## ПАСПОРТ ДОСТУПНОСТИ №2 объекта социальной инфраструктуры

### «Усадьба Куницыной Т.М.»

**Акт обследования №2  
объекта социальной инфраструктуры**

**«Усадьба Куницыной Т.М.»**

Коридор

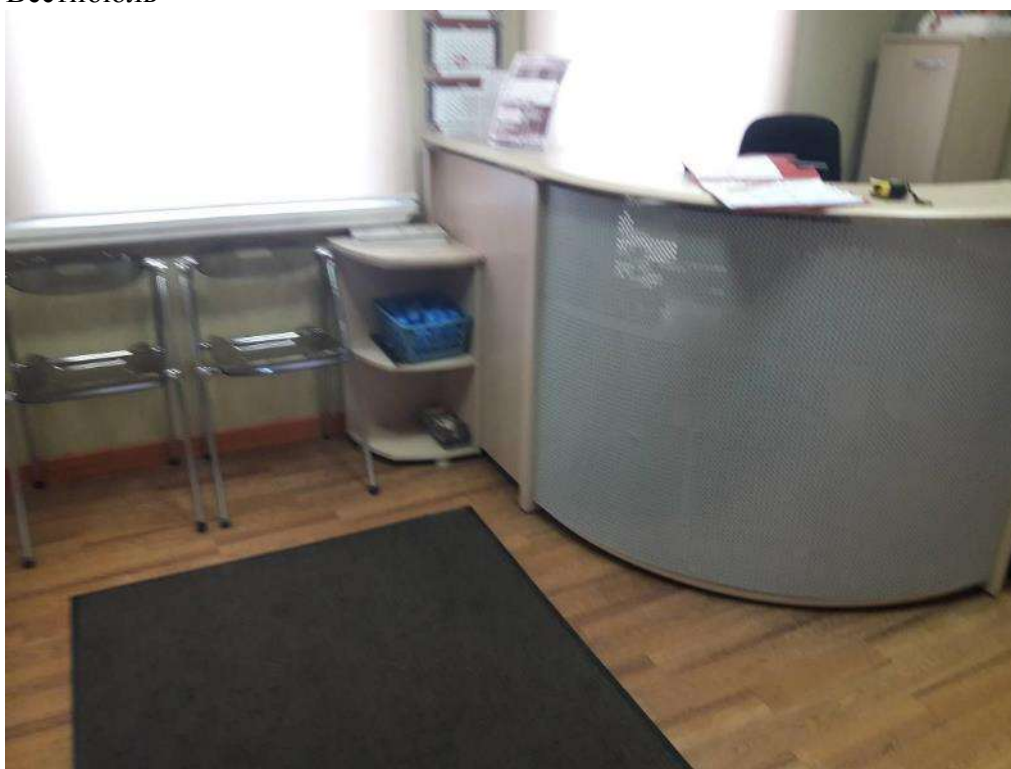
3.1	Коридор (вестибюль, зона ожидания, галерея, балкон)	есть	-		Двери имеют порог h-5,5см., что не соответствует нормативным требованиям.	С	Высота каждого элемента порога не должна превышать 1,4 см. (п. 5.1.4 СП 59.13330.2012).	Работы в порядке текущего ремонта Орг. Мероприятия. Помощь персонала.

3.6	Пути эвакуации (в т.ч. зоны безопасности)	есть	-	-	Двери имеют порог h-5,5см., что не соответствует нормативным требованиям.	-	Высота каждого элемента порога не должна превышать 1,4 см. (п. 5.1.4 СП 59.13330.2012)	Работы в порядке текущего ремонта Орг. Мероприятия. Помощь персонала.
	ОБЩИЕ требования к зоне	<p>Определяется наиболее рациональный (короткий и удобный) путь к зоне целевого назначения</p> <p>Гигиенические сертификаты на материалы (оснащение, оборудование, изделия, приборы), используемые инвалидами или контактирующие с ними</p> <p>Выключатели и розетки - на высоте 0,8 м от уровня пола (п.5.4.2. СП 59.13330.2012)</p>

Наименование структурно-функциональной зоны	Состояние доступности*	Приложение		Рекомендации по адаптации (вид работы)**
		№ на плане	№ фото	
Пути движения внутри здания (в т.ч. путей эвакуации)	ДУ	-		Ремонт (текущий) Орг. мероприятия. Индивидуальное решение с ТСП

Выставочные интерьеры (Гостиная, кабинет)

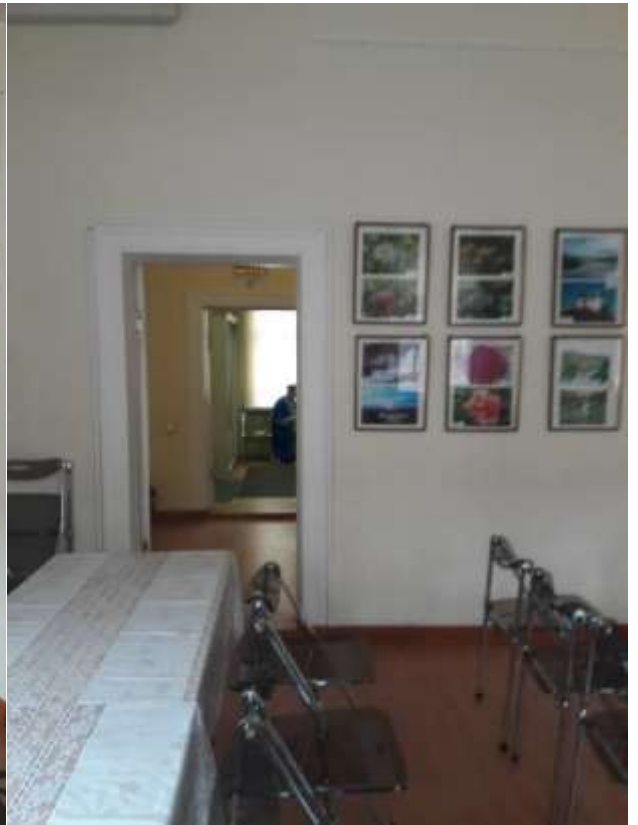
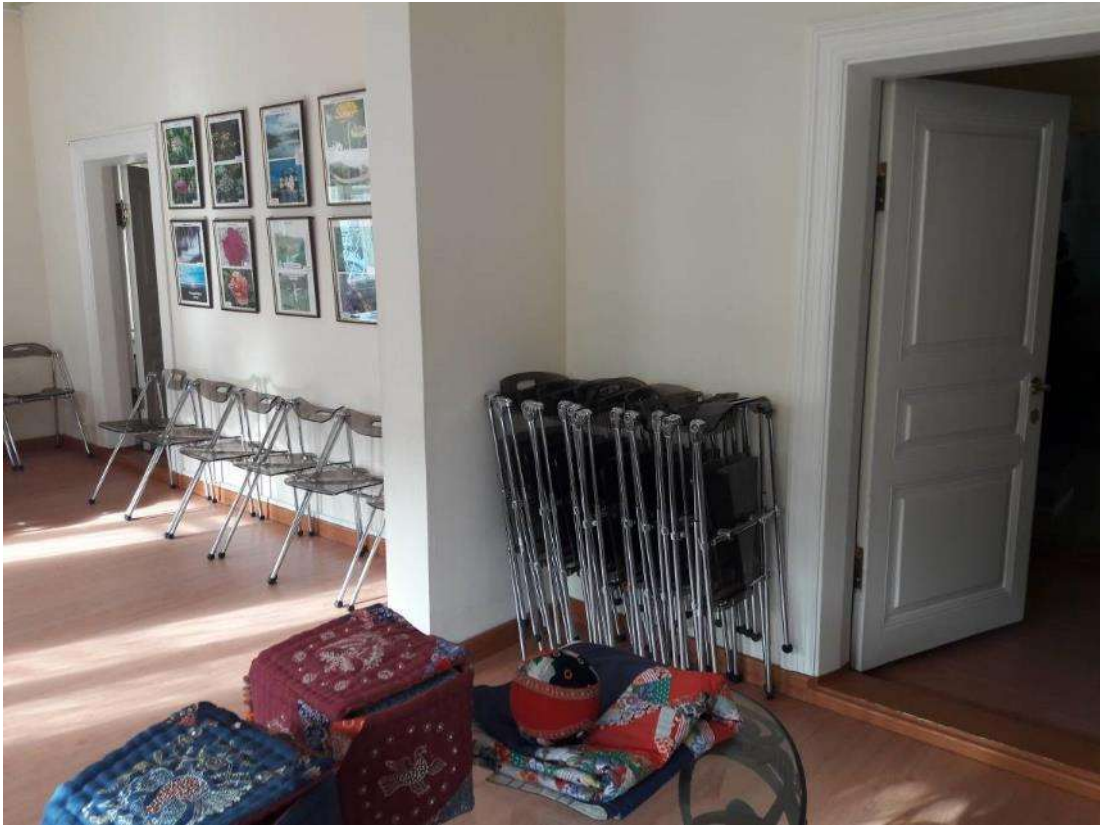
№ п/п	Наименование функционально-планировочного элемента	Наличие элемента			Выявленные нарушения и замечания		Работы по адаптации объектов	
		есть/нет	№ на	№ фото	Содержание	Значимо для инвалида (категория)	Содержание	Виды работ
4.1	Зальная форма обслуживания	есть	-	-	Двери имеют порог h-5,5см., что не соответствует нормативным требованиям.	-	Высота каждого элемента порога не должна превышать 1,4 см. (п. 5.1.4 СП 59.13330.2012	Орг. Мероприятия. Помощь персонал
	ОБЩИЕ требования к зоне	Места целевого назначения могут быть универсальными либо специально выделенными для инвалидов и других МГН (в том числе вблизи входов)

Наименование структурно-функциональной зоны	Состояние доступности* (к пункту 3.4 Акта обследования ОСИ)	Приложение		Рекомендации по адаптации (вид работы)** к пункту 4.1 Акта обследования ОСИ
		№ на плане	№ фото	
Зона целевого назначения здания (целевого посещения объекта)	ДУ	-	-	Орг. Мероприятия. Помощь персонал
